東北電原運第4号

東北電力株式会社

女川原子力発電所原子炉施設保安規定変更認可申請書の補正について

女川原子力発電所原子炉施設保安規定変更比較表

図 9.9

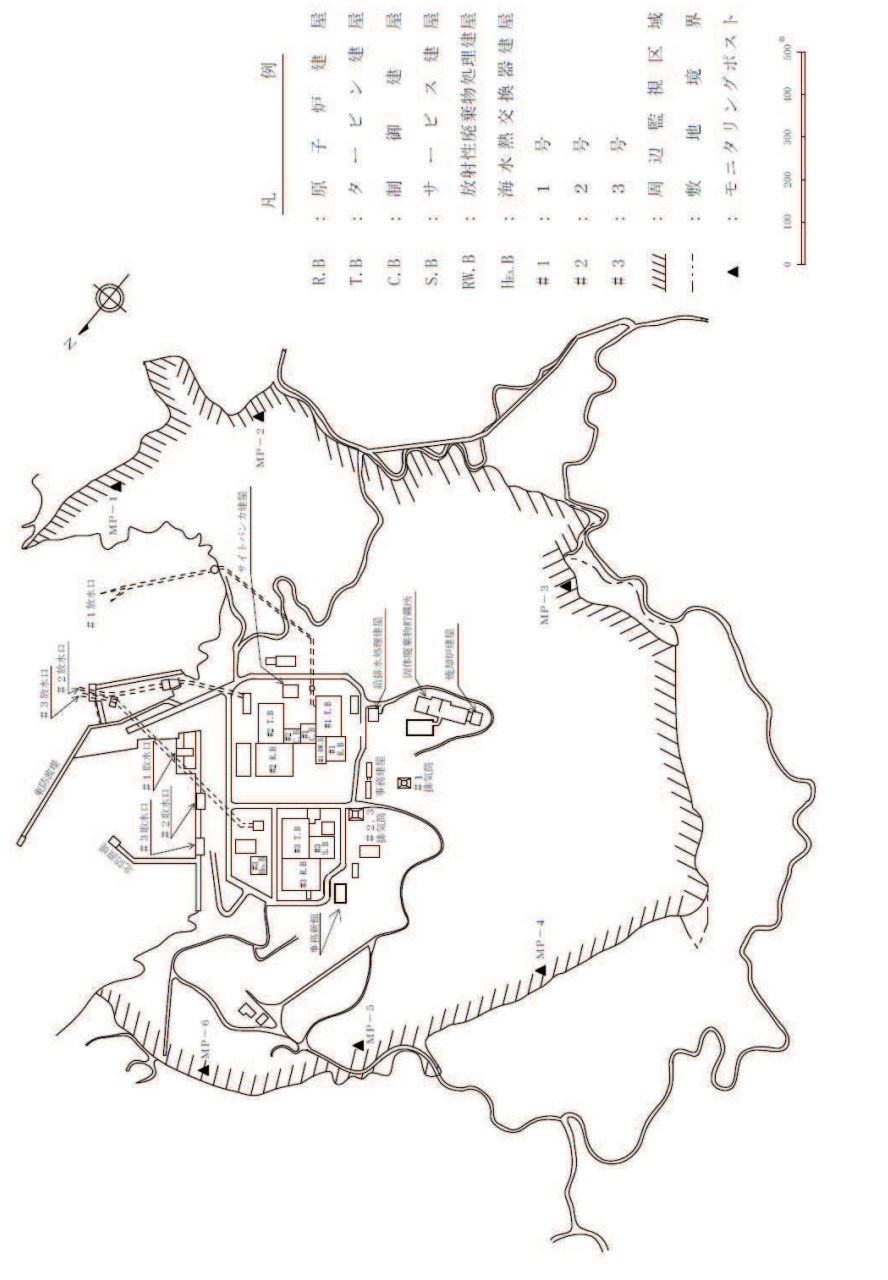
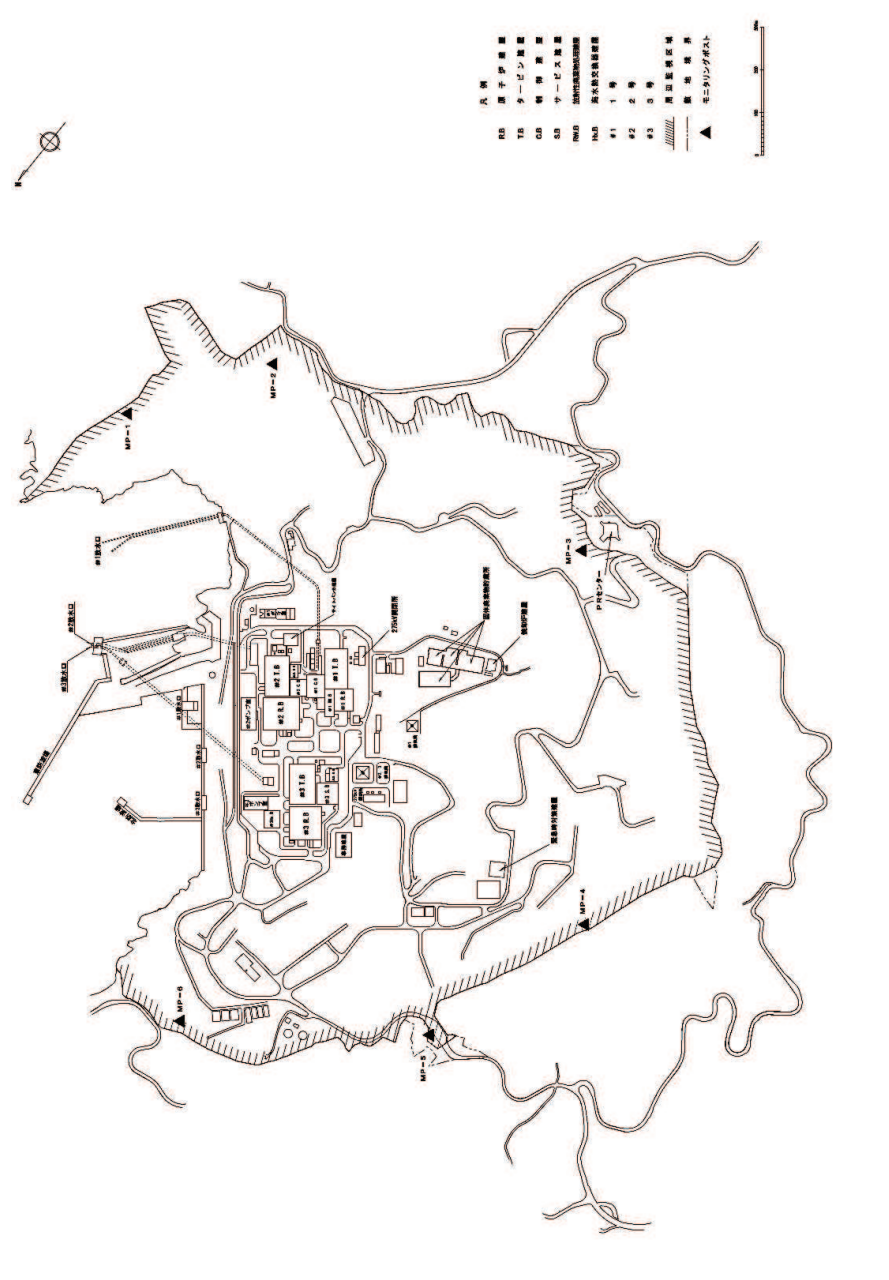
変更前	変更後	理由
<p>(周辺監視区域)                      第99条 周辺監視区域は、図99に示す区域とする。                      2. 核物質防護課長は、第1項の周辺監視区域境界に、柵を設けるかまたは標識を掲げることにより、業務上立入る者以外の立入りを制限する。ただし、当該区域に立入るおそれのないことが明らかかな場合は、この限りでない。</p>	<p>(周辺監視区域)                      第99条 周辺監視区域は、図99に示す区域とする。                      2. 核物質防護課長は、第1項の周辺監視区域境界に、柵を設けるかまたは標識を掲げることにより、業務上立入る者以外の立入りを制限する。ただし、当該区域に立入るおそれのないことが明らかかな場合は、この限りでない。</p>

原子力規制委員会設置法の一部施行に伴う変更  
(新規制基準の施行に伴う変更)

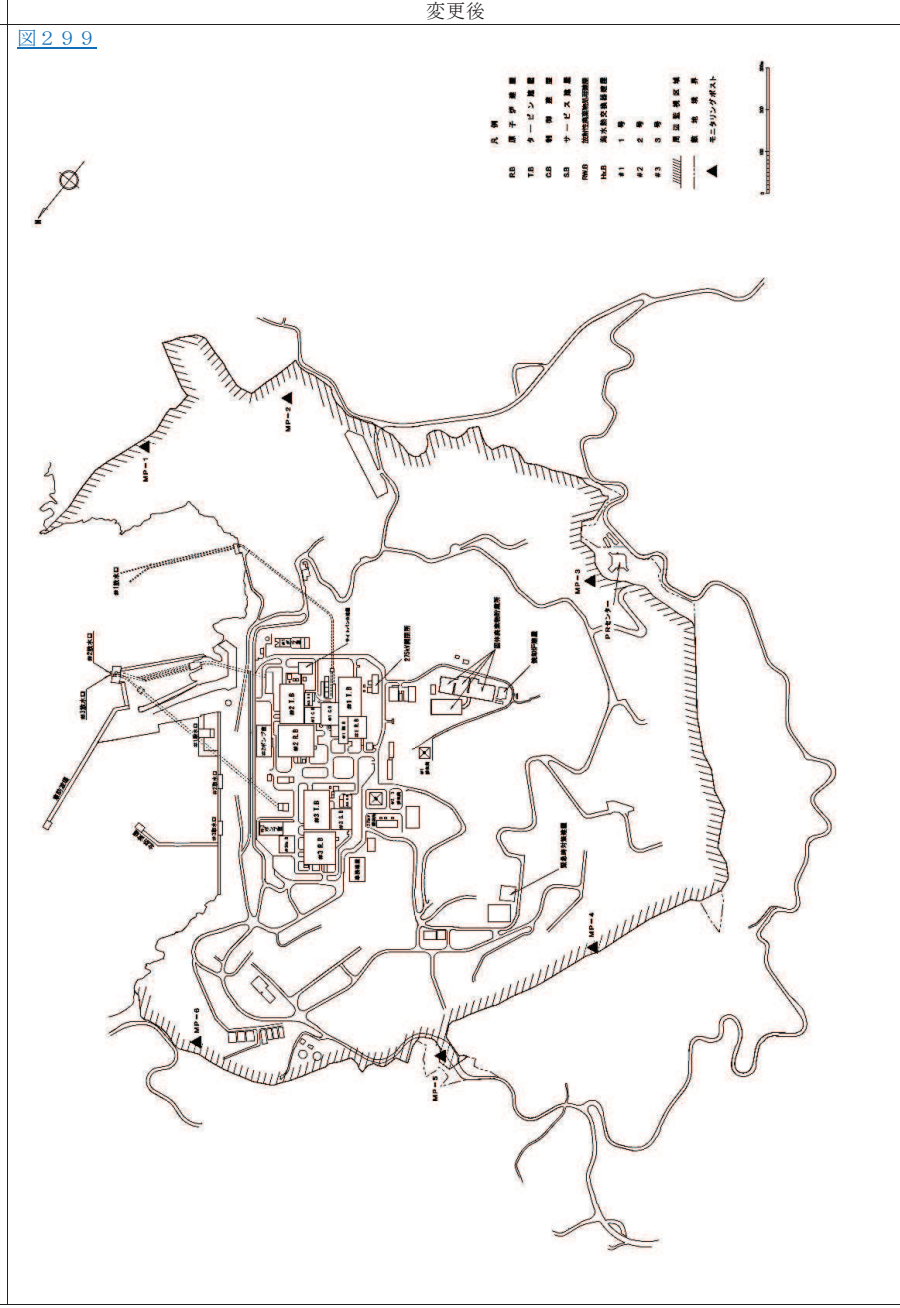
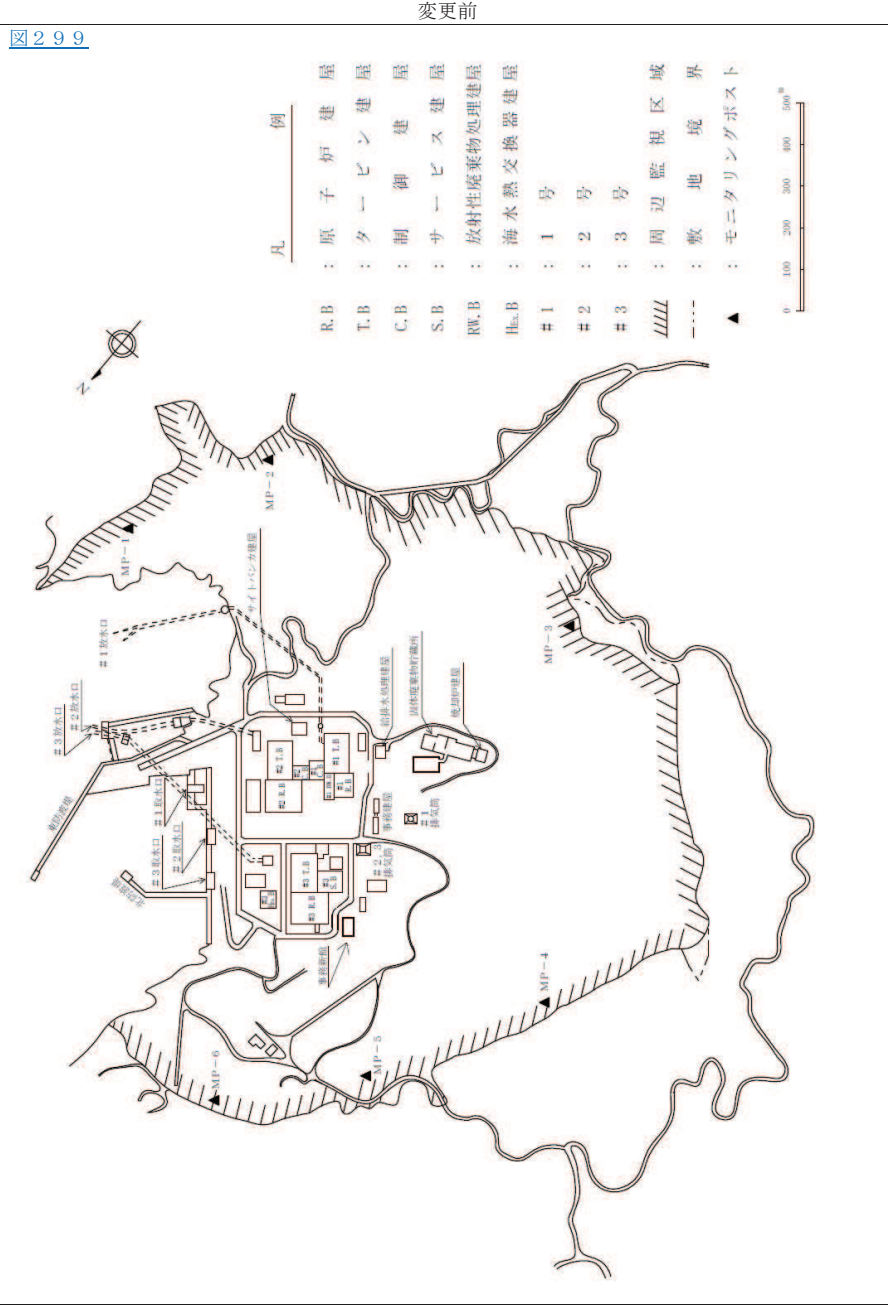
変更前	変更後	理由
<p>(周辺監視区域)                      第299条 周辺監視区域は、図299に示す区域とする。                      2. 核物質防護課長は、第1項の周辺監視区域境界に、柵を設けるかまたは標識を掲げることにより、業務上立入る者以外の立入りを制限する。ただし、当該区域に立入るおそれのないことが明らかかな場合は、この限りでない。</p>	<p>(周辺監視区域)                      第299条 周辺監視区域は、図299に示す区域とする。                      2. 核物質防護課長は、第1項の周辺監視区域境界に、柵を設けるかまたは標識を掲げることにより、業務上立入る者以外の立入りを制限する。ただし、当該区域に立入るおそれのないことが明らかかな場合は、この限りでない。</p>

原子力規制委員会設置法の一部施行に伴う変更  
（新規制基準の施行に伴う変更）

原子炉がスクラムした場合の運転操作手順

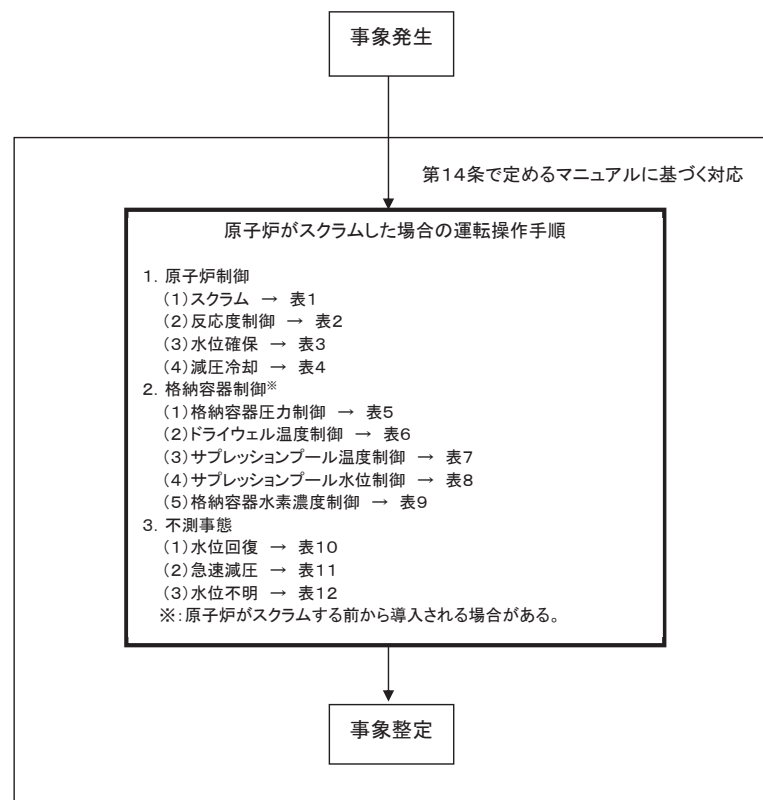
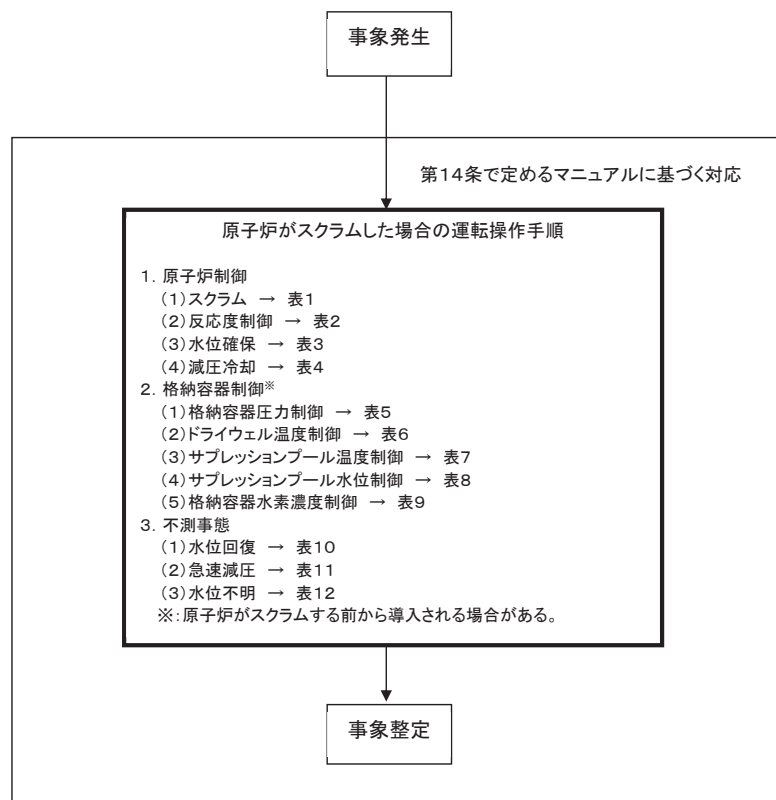
原子力規制委員会設置法の一部施行に伴う変更（新規基準の施行に伴う変更）
